PLAN LOCAL D'URBANISME

Notice de Présentation de Modification

Plan Local d'Urbanisme de Créteil:

| Extrait du zonage actuel du P.L.U. | Extrait du zonage modifié du P.L.U. |

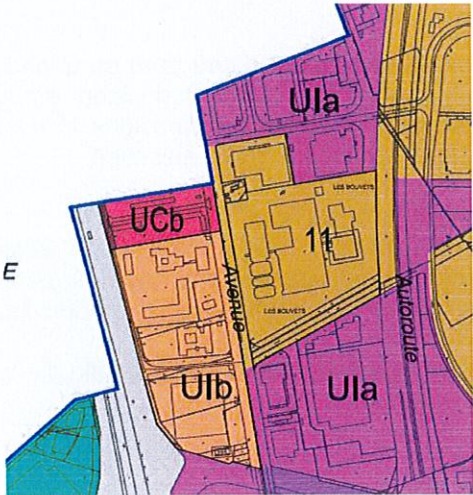
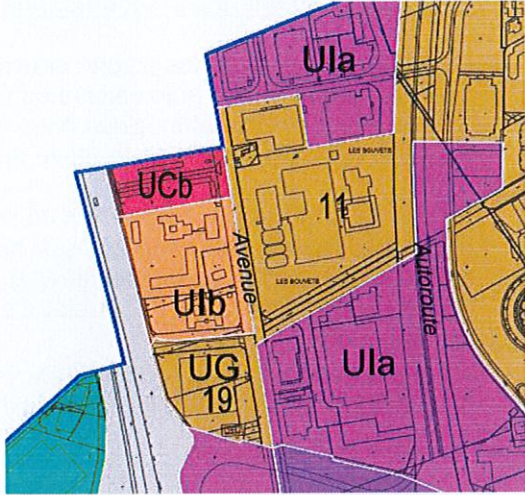
- La seconde modification porte sur le changement de zonage sur les parcelles n°32, 47, 50, 51, 52, 53, 56, 68, 113, 167 et 168 de la section BQ situées entre la rue Marc Seguin et l'avenue du Maréchal Foch, en les basculant de Ulb en UG.

Pour permettre la réalisation de cette opération, il s'avère aujourd'hui nécessaire de modifier le zonage et de raccrocher cet îlot actuellement en zone Ulb à la zone UG. Cette zone, limitrophe à ce site au droit de l'avenue du Maréchal Foch, autorise la réalisation de constructions destinées à de l'habitation.

| Extrait du zonage actuel du P.L.U. | Extrait du zonage modifié du P.L.U. |

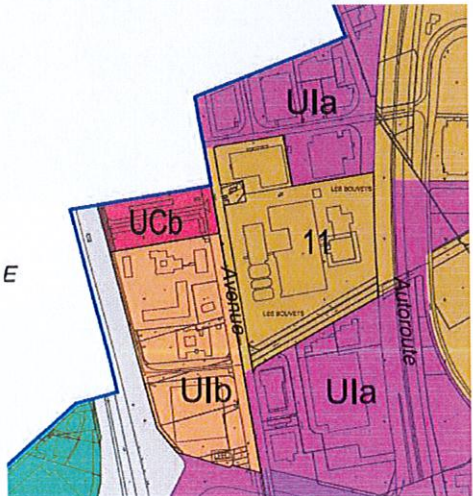
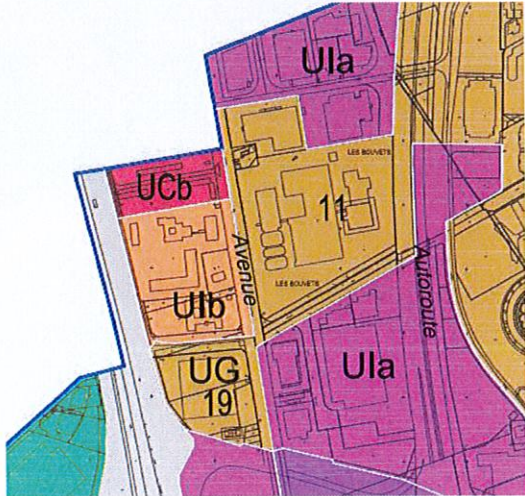
- La troisième modification porte sur l'ajout d'un périmètre de secteur de plan masse (n°19) sur la zone située entre la rue Marc Seguin et l'avenue du Maréchal Foch, qui est passée de Uib en UG afin de permettre la reconversion d'un ancien site d'activités en quartier d'habitation.

En sus des règles de la zone UG qui s'appliquent, il s'agit ici d'instaurer des règles de construction spécifiques à ce secteur (implantation des constructions, emprises, hauteurs, prospects, ...) représentées graphiquement en trois dimensions. Cela permettra à la commune d'encadrer ainsi ce projet, au regard de dispositions urbanistiques et architecturales.

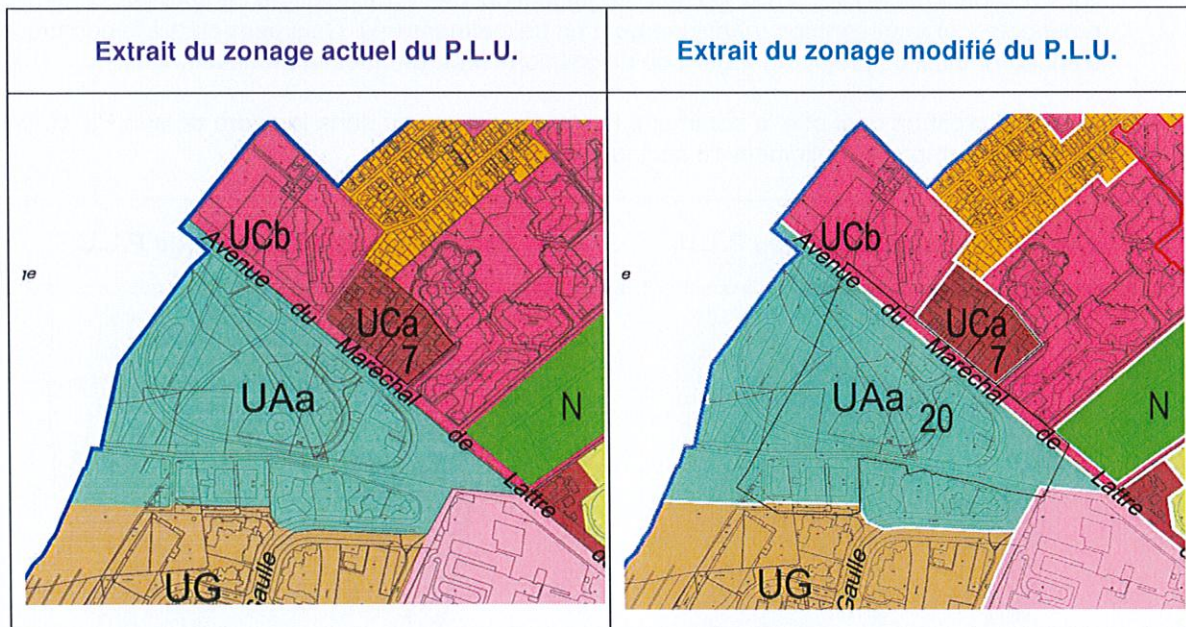
- La quatrième modification porte sur l'ajout d'un périmètre de secteur de plan masse (n°20) sur la zone UAa située le long de l'avenue du Maréchal de Lattre de Tassigny et qui correspond au site de la ZAC du Triangle de l'Echat.

En sus des règles de la zone UA et du secteur UAa qui s'appliquent, il s'agit ici d'instaurer des règles de construction spécifiques à ce secteur (implantation des constructions, emprises, hauteurs, prospects, ...) représentées graphiquement en trois dimensions. Cela permettra à la commune d'encadrer ainsi ce projet d'envergure, au regard de dispositions urbanistiques et architecturales.

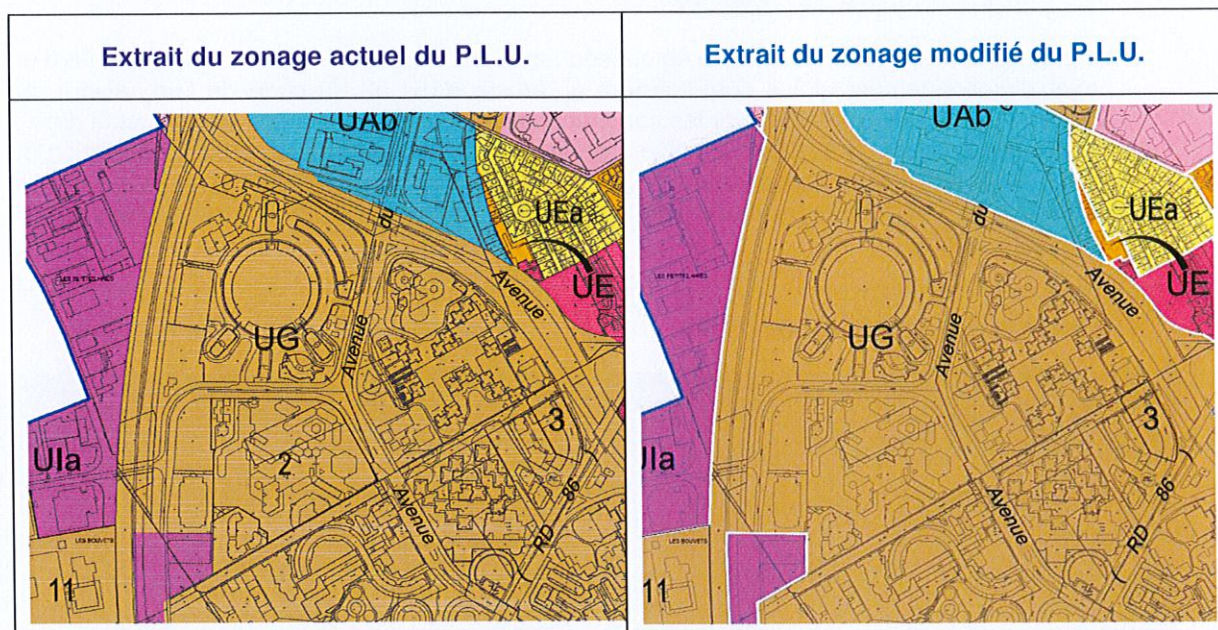
- La cinquième modification porte sur la suppression du périmètre de secteur de plan masse (n°2) sur la zone UG située le long de l'avenue du Général de Gaulle

Dans le cadre de l'augmentation de la capacité d'accueil de son campus, devenue nécessaire par le nombre croissant d'étudiants, l'Université Paris Est Créteil envisage de réaliser différentes opérations de développement sur son site historique. Pour permettre leur réalisation, il s'avère nécessaire de supprimer le secteur de plan de masse n°2 du PLU, spécifique à l'UPEC.

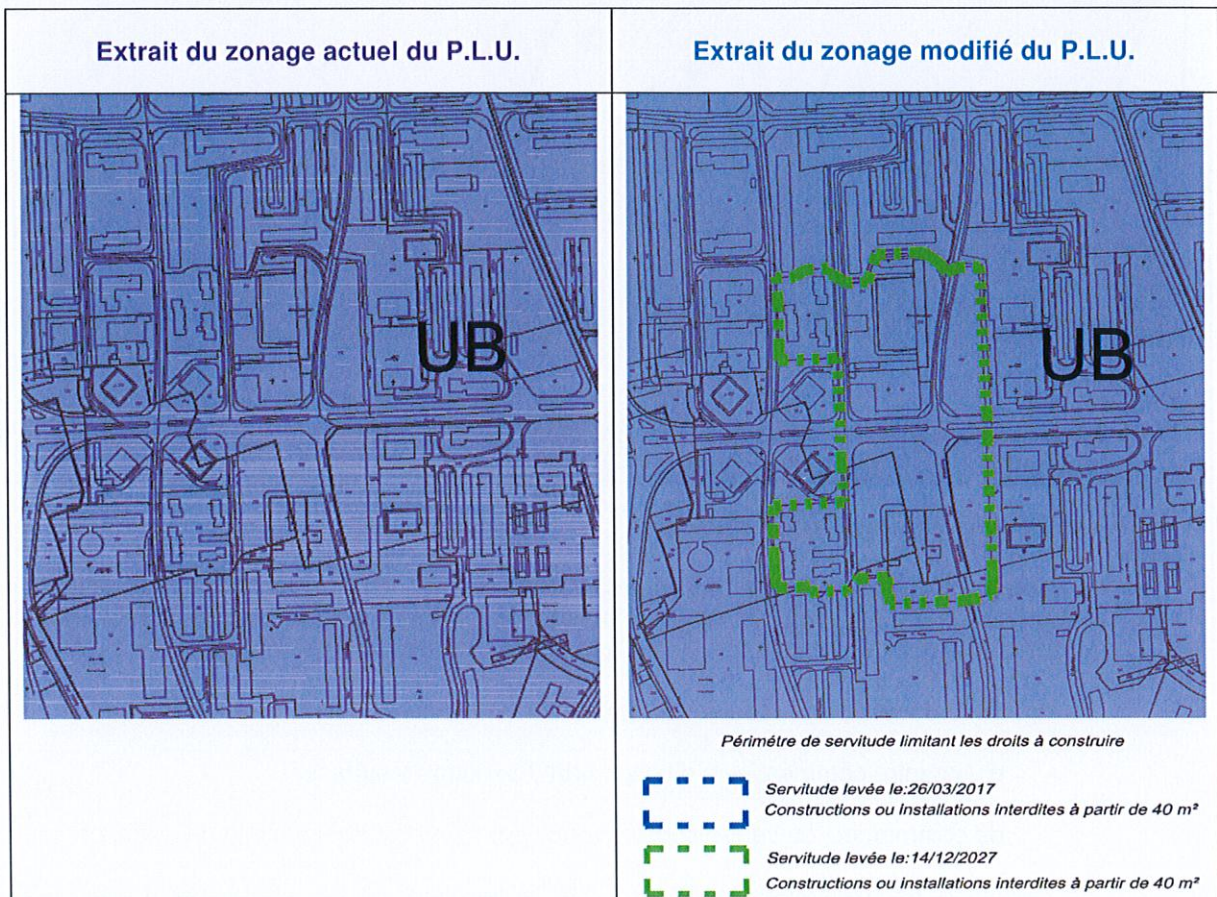
- La sixième modification porte sur la création d'un périmètre d'attente de projet d'aménagement global (PAPAG) sur le secteur Kennedy – Chabrier situé en zone UB

Par conséquent, la commune souhaite dans le cadre de la modification du Plan local d'urbanisme de Créteil, inscrire un « périmètre d'attente d'un projet d'aménagement global » (PAPAG) qui permettra de refuser les éventuels permis de construire sur ce périmètre, pendant une durée maximale de 5 ans, conformément à l'article L151-54 du code de l'urbanisme.

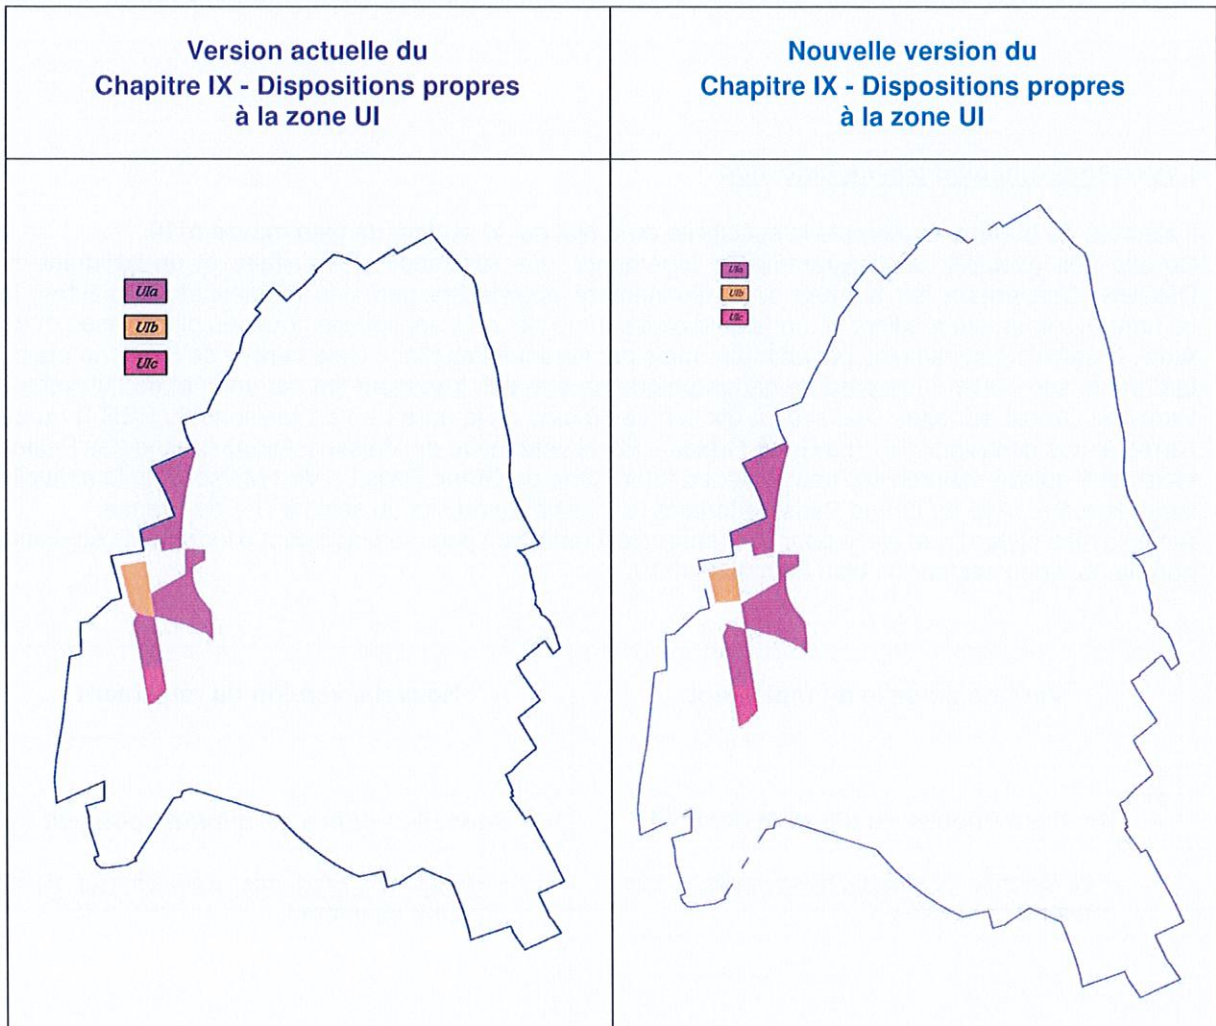
Il s'agit de mettre à jour la carte de la zone UI au niveau du chapitre IX - Dispositions propres à la zone UI, suite au basculement d'une zone UIb en UG au niveau d'un secteur compris entre la rue Marc Seguin et l'avenue du Maréchal Foch.

PETITES HAIES / CHEMIN DES MÈCHES
Secteur de plan masse n°11
Echelle : 1/1000M
Zone: L

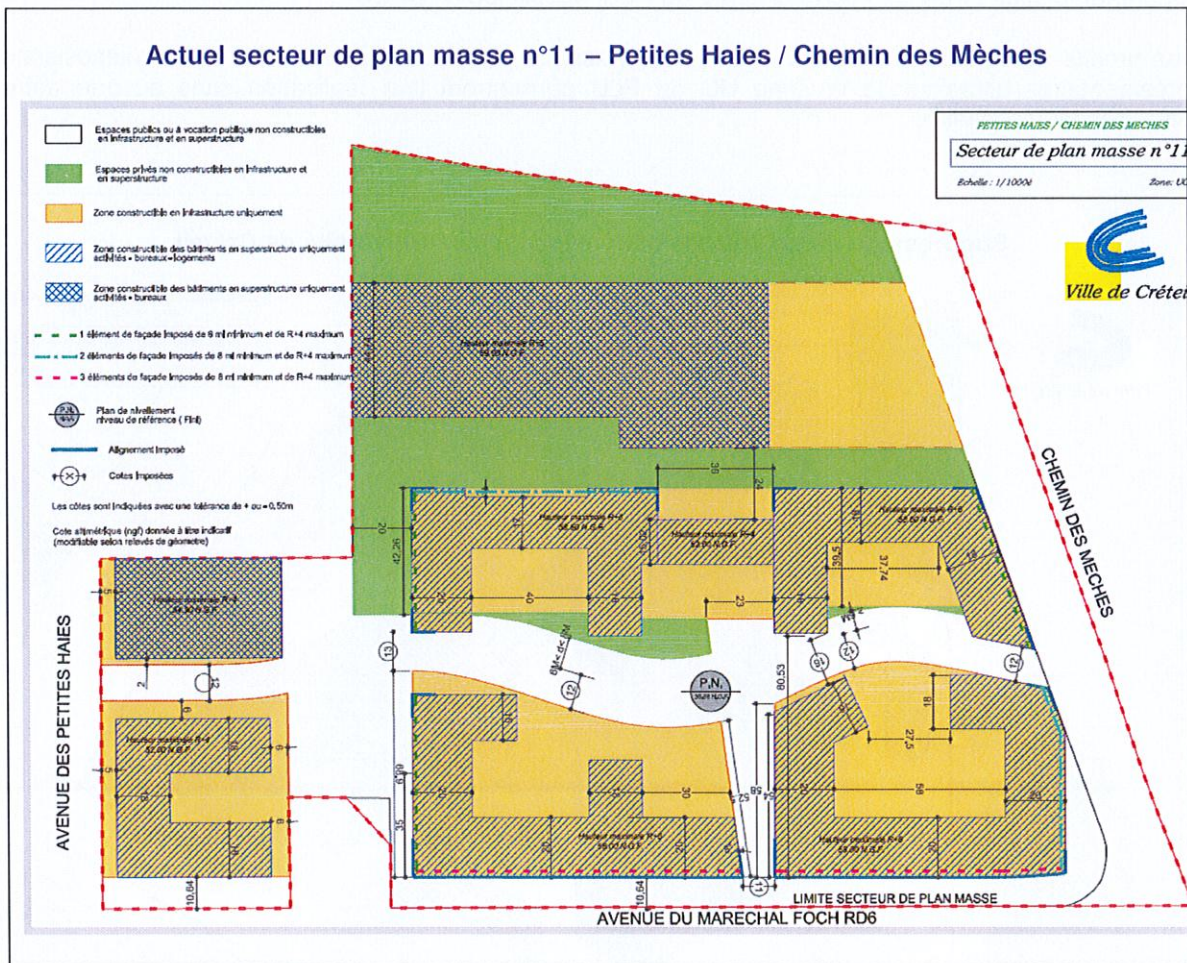
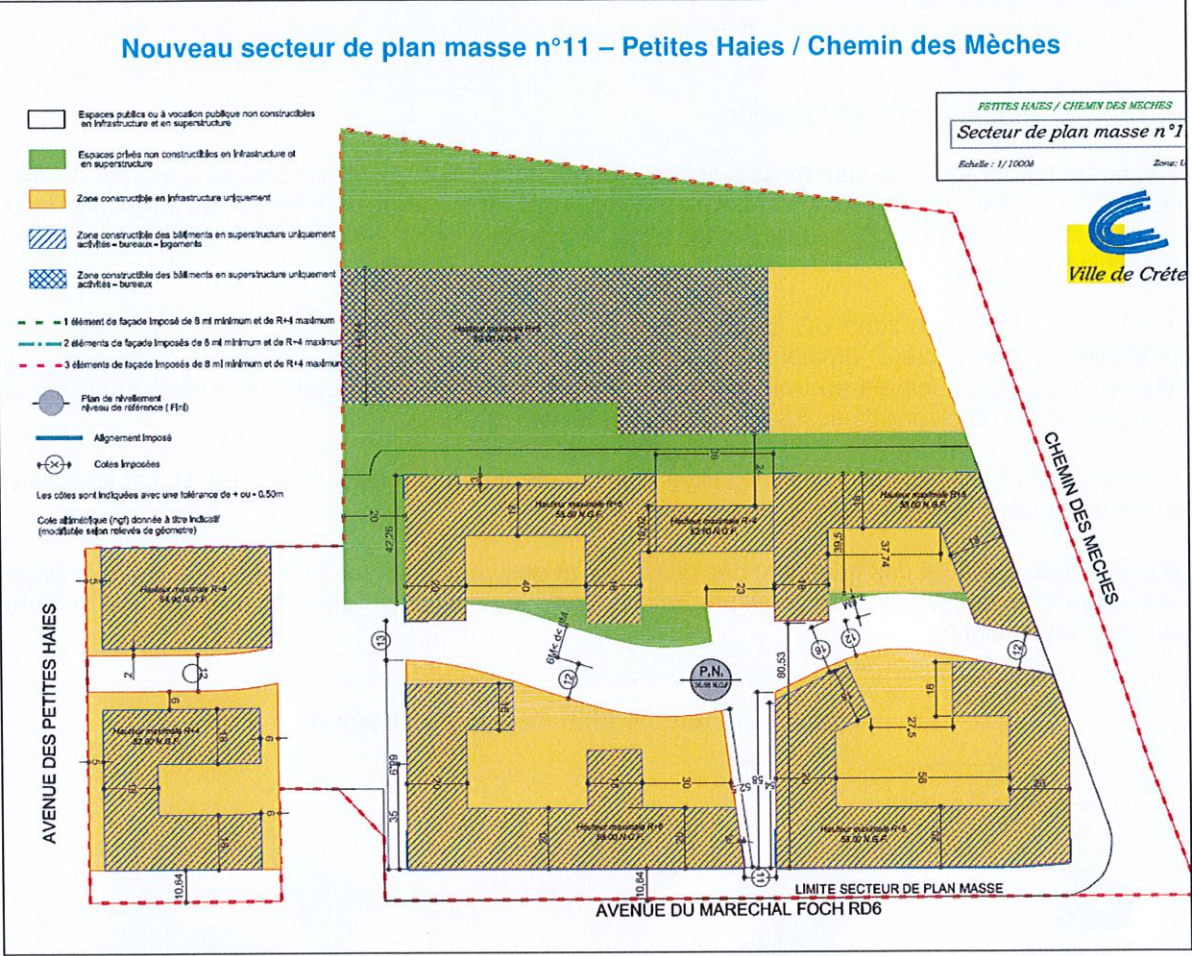
Concernant les secteurs de plan masse, la commune a souhaité modifier le secteur de plan masse n°11 intitulé Petites Haies / Chemin des Mèches.

L'ensemble du secteur a été urbanisé sauf le lot situé le long de l'avenue des Petites Haies qui devait accueillir uniquement des activités et des bureaux. Au regard de l'évolution du quartier où l'activité cède progressivement la place à un environnement résidentiel, la commune souhaite modifier le plan masse afin de faire évoluer la vocation de ce lot en y autorisant de l'habitat.

➤ Ajout du secteur de plan masse n°19 - Seguin

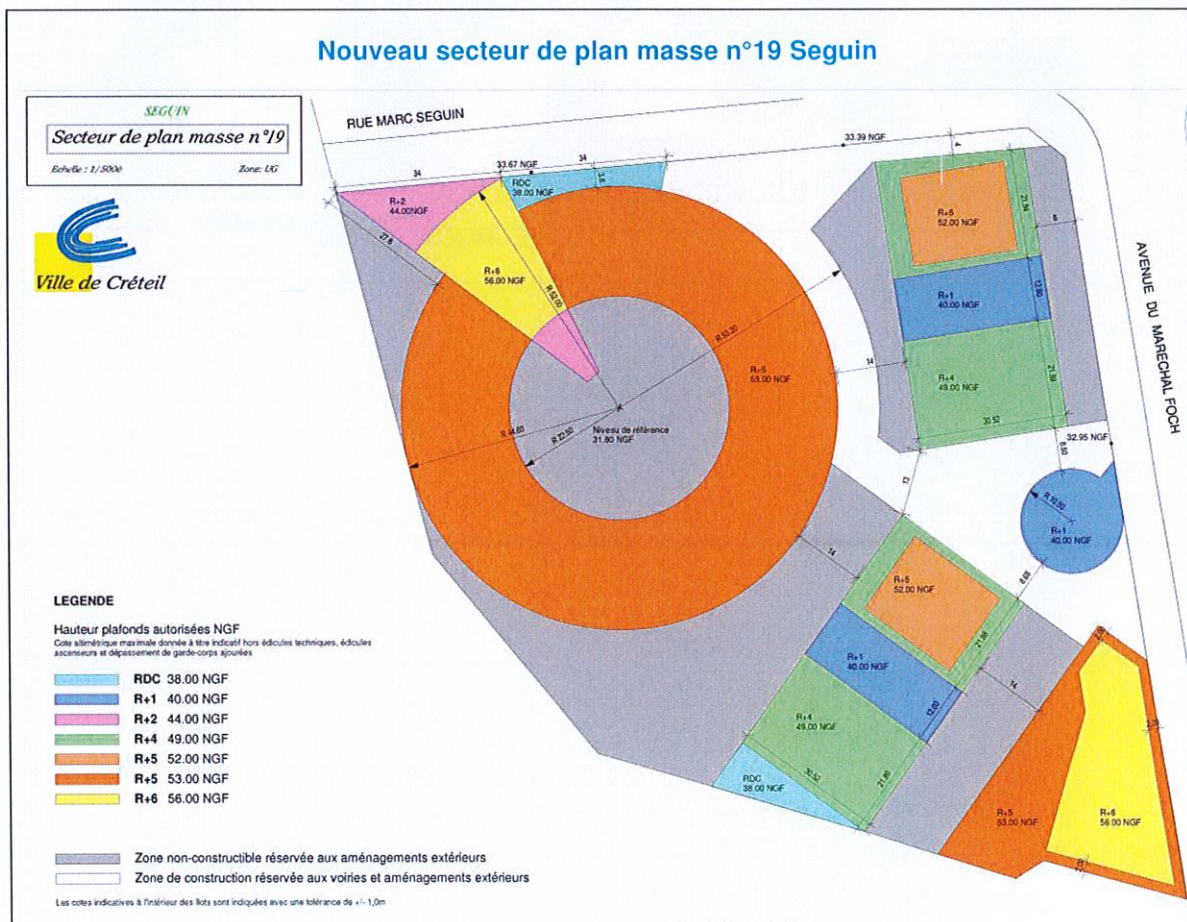
Concernant les secteurs de plan masse, la commune a souhaité élaborer un nouveau secteur de plan masse n°19, intitulé Seguin, sur la zone située entre la rue Marc Seguin et l'avenue du Maréchal Foch, qui est passée de Ulb en UG afin de permettre la reconversion d'un ancien site d'activités en quartier d'habitation.

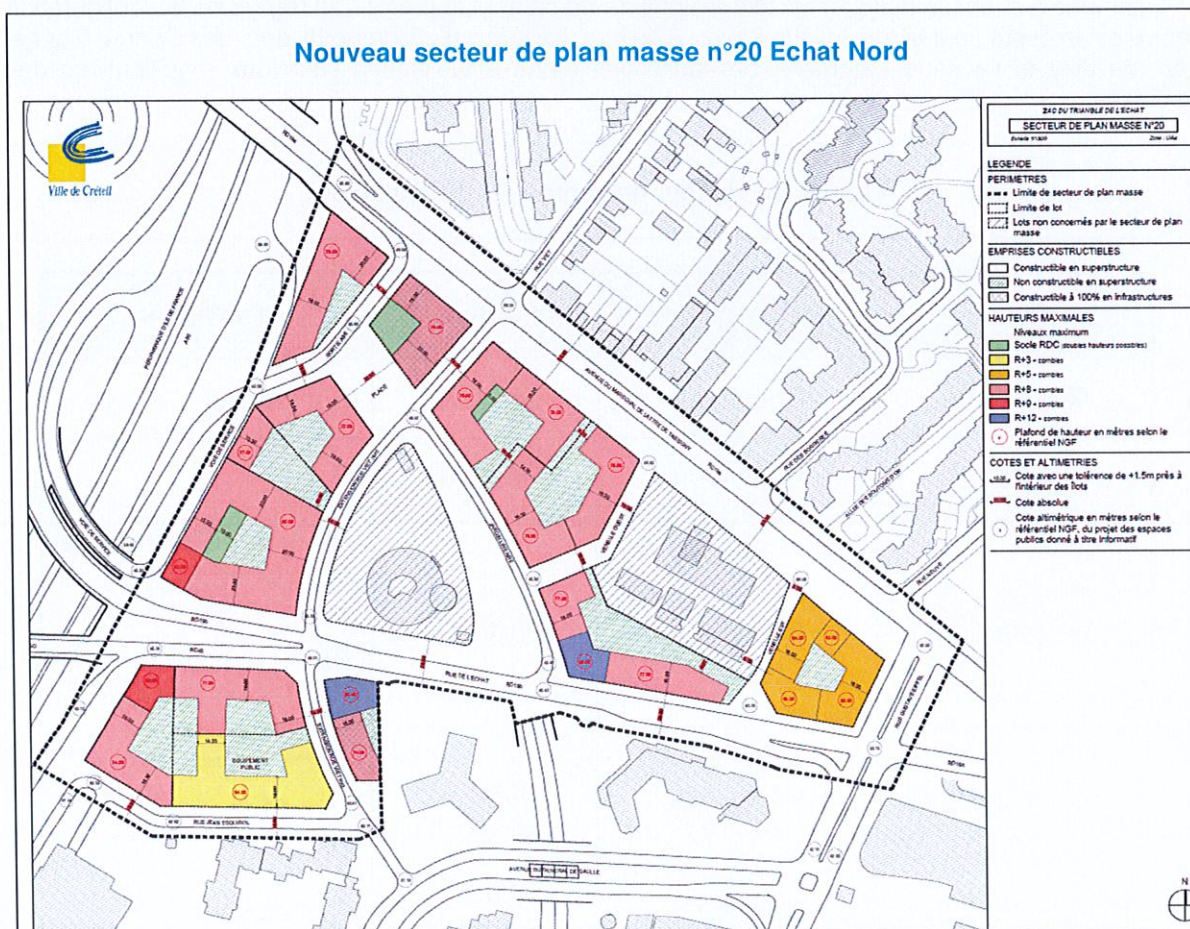
Concernant les secteurs de plan masse, la commune a souhaité élaborer un nouveau secteur de plan masse n°20, intitulé Echat Nord, sur le secteur UAa le long de l'avenue du Maréchal de Lattre de Tassigny sur le site de la ZAC du Triangle de l'Echat.
